Підсумок і непогоджені локальні вузли

Чотири головні стіни + два фронтони. Це відомість геометрії; не закупівля й не допуск до різання.

Джерело IDs: Mäe7-фасад-розкрій-v21.json. Без цоколя, відкосів, балконів, навісів і даху.

Локальні прямокутні шви: до → після

SE: косяк X18030, зона X16800..19200 / Y1113..2371

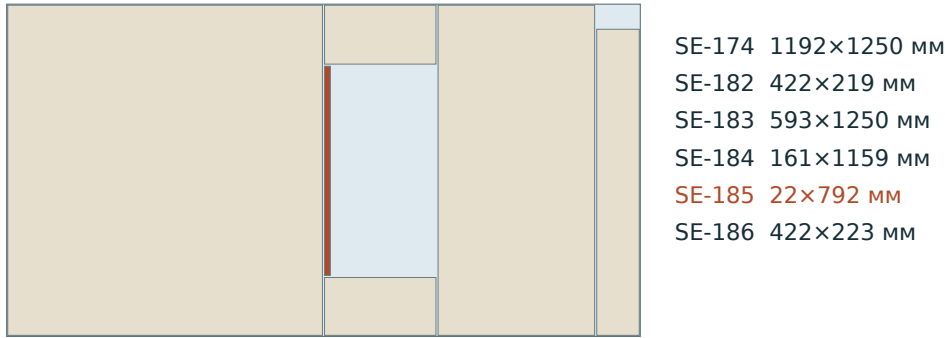
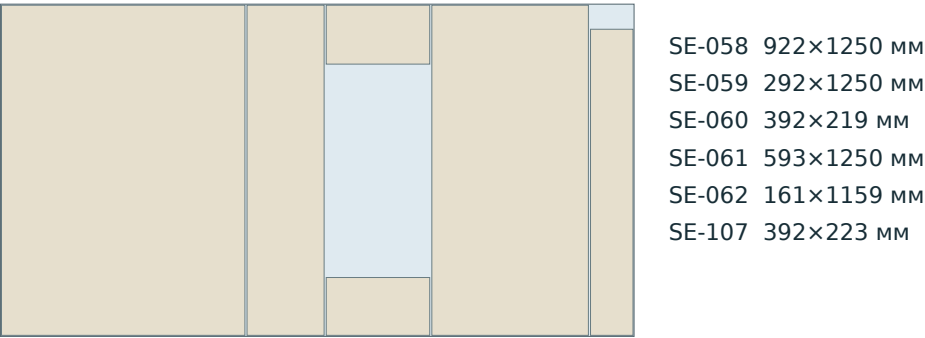
ДО: референс-сітка / V20 IDs

6 секцій; 1 прапорців; P222 / вертикальне зерно

ПІСЛЯ: канонічні V21 IDs / shift-redistribute

6 секцій; 0 прапорців; P222 / вертикальне зерно

NW: косяк X9590, зона X8400..10800 / Y1113..2371

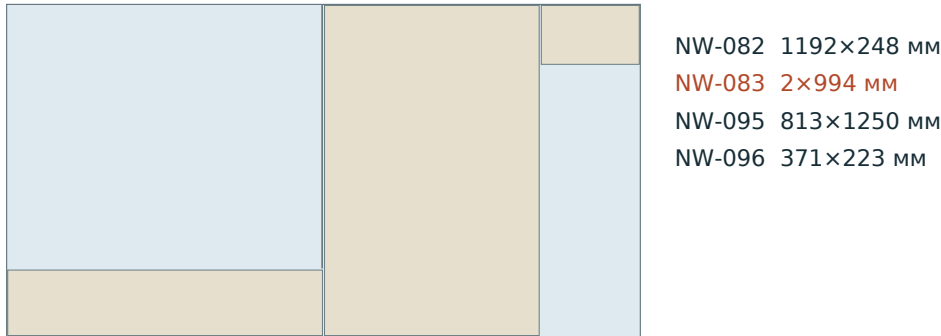
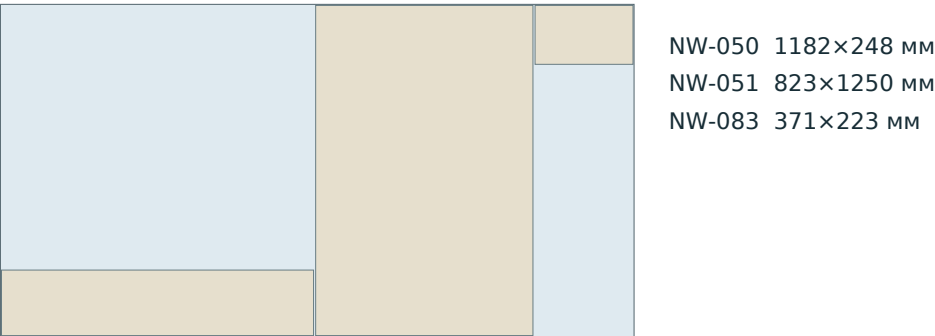
ДО: референс-сітка / V20 IDs

4 секцій; 1 прапорців; P222 / вертикальне зерно

ПІСЛЯ: канонічні V21 IDs / patch-retile

3 секцій; 0 прапорців; P222 / вертикальне зерно

SW: косяк X6046, зона X4800..7200 / Y1113..2371

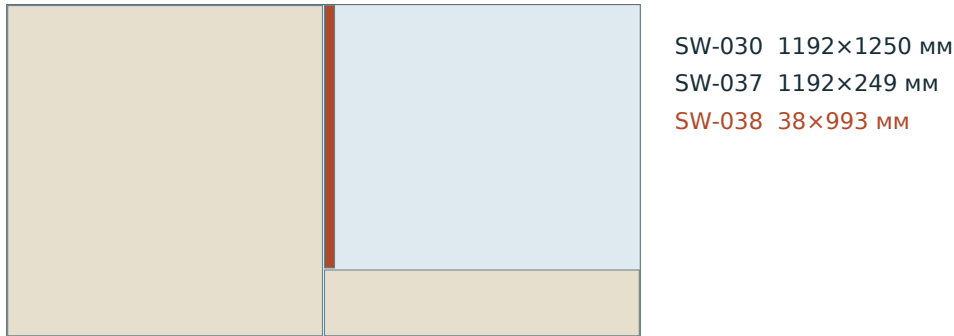
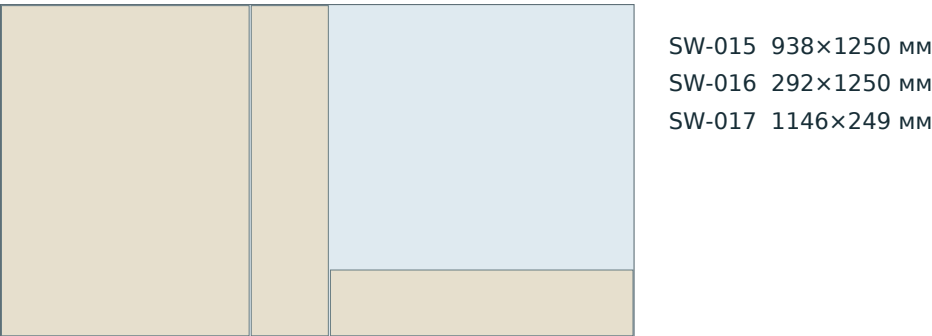
ДО: референс-сітка / V20 IDs

3 секцій; 1 прапорців; P222 / вертикальне зерно

ПІСЛЯ: канонічні V21 IDs / shift-redistribute

3 секцій; 0 прапорців; P222 / вертикальне зерно
